PIANO PARTICOLAREGGIATO RELATIVO ALLA SCHEDA DI PRG N. 146

**“AREA DEL CASELLO AUTOSTRADALE” COMPARTO C E COMPLETAMENTO DELLE OPERE DI URBANIZZAZIONE PRIMARIA
DI CUI AL PROGETTO UNITARIO P.D.C. 170/2006 IN OTTEMPERANZA ALLA CONVENZIONE REP. N. 133944/11587**

CARATTERIZZAZIONE ACUSTICA DEL SITO

RISPOSTE AL PARERE ARPAE (SINADOC N. 2949/2021 DEL 03.05.2021)

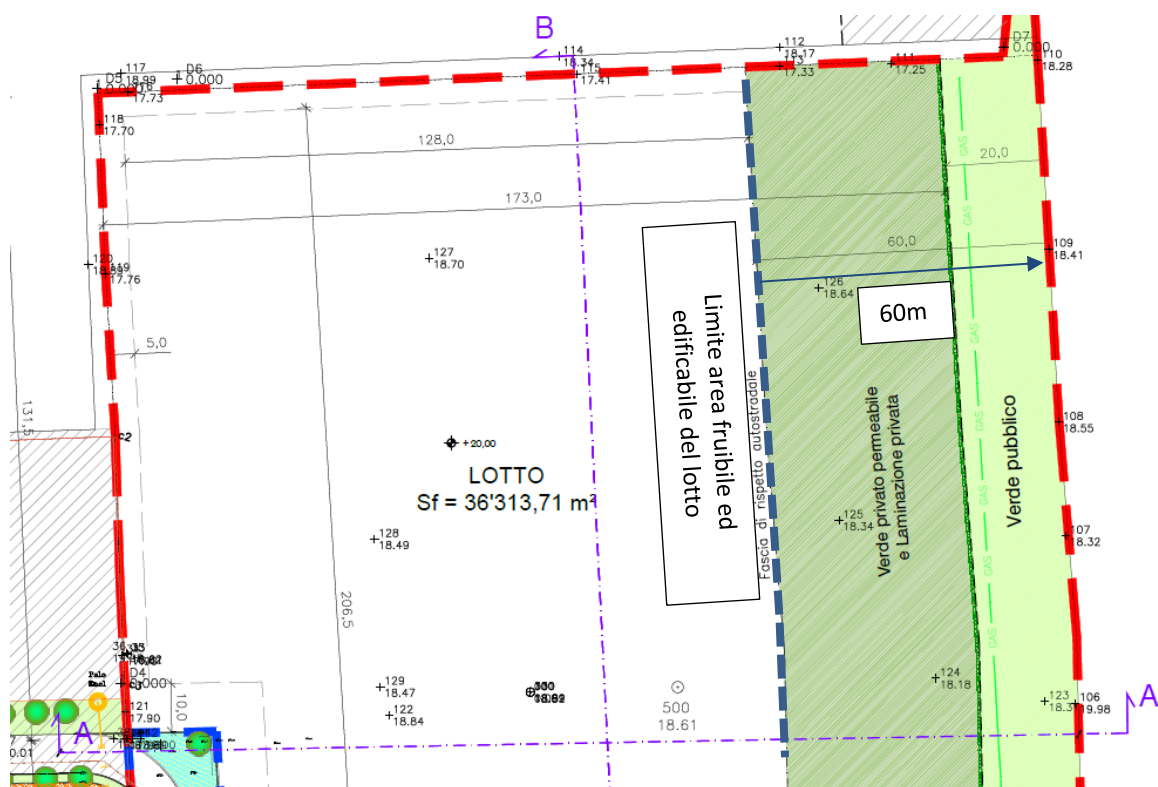
1. **Monitoraggio M1 – fronte autostrada.** Si riporta la proiezione dei valori misurati in M1 alla distanza dei 60 m di potenziale futura edificazione sul lotto, mediante applicazione della legge della divergenza geometrica per sorgenti lineari, partendo dal presupposto che M1 si trova a 240 metri dalla autostrada A14. Si richiede di verificare con maggiore accuratezza la distanza fra M1 e l'A14 e di ricalcolare la propagazione del rumore con la reale distanza (circa 290 metri dalla corsia N e 310 dalla corsia S). Le eventuali criticità acustiche rilevate nello spazio fruibile esterno della nuova edificazione dovranno essere mitigate.

L'annotazione di ARPAE è corretta: nel testo prodotto c'è stato un errore, nell'indicare la distanza dall'autostrada a cui si è effettuato il monitoraggio.

Il monitoraggio assunto a riferimento, a 290m dalla carreggiata nord dell'A14 e a 310m da quella sud, riferiva i seguenti livelli d'impatto associabili all'indotto autostradale:

- Periodo diurno: LAeq 56,8; L90 48,5dBA; Lmin 40dBA;
- Periodo notturno: LAeq 53,2; L90 47,1dBA; Lmin 33,9dBA.

Rivalutiamo quindi la potenzialità d'impatto di detta infrastruttura, ai 60m a cui sorgerà il futuro edificato direzionale, mediante applicazione della legge della divergenza geometrica, in riferimento, però, al solo periodo diurno, avendo appurato, presso i proponenti, il futuro utilizzo dell'edificio per TERZIARI E SERVIZI, ATTIVITÀ SOLO DIURNE, al pari delle relative aree esterne fruibili.

In particolare, attraverso il seguente dettaglio della tavola di progetto, si intende sottolineare che la distanza dei 60m a cui si fa riferimento ai fini della verifica è relativa sia alla posizione di potenziale edificazione, che del limite delle aree private fruibili, considerato che, in avvicinamento all'autostrada, troviamo in primo luogo la laminazione, realizzata mettendo in depressione il terreno, che sarà inerbito, ma non attrezzato per la relativa fruizione; ulteriormente, in adiacenza diretta all'autostrada abbiamo una fascia da dedicare al potenziale ampliamento dell'A14, oltre che trattarsi della fascia di rispetto della linea snam, per cui anche su questa porzione d'ambito non è prevista la fruizione.

Applicando quindi la legge della divergenza geometria troviamo che il valore registrato mediante monitoraggio, una volta proiettato ai 60m indicati, riferisce il seguente livello d'impatto:

$$L(60m) = L(300m) - 10 \log (60/300) = 63,8\text{dB}A$$

Il livello stimato è più che coerente con il limite di V classe assegnato all'area in zonizzazione, pari a 70dB A.
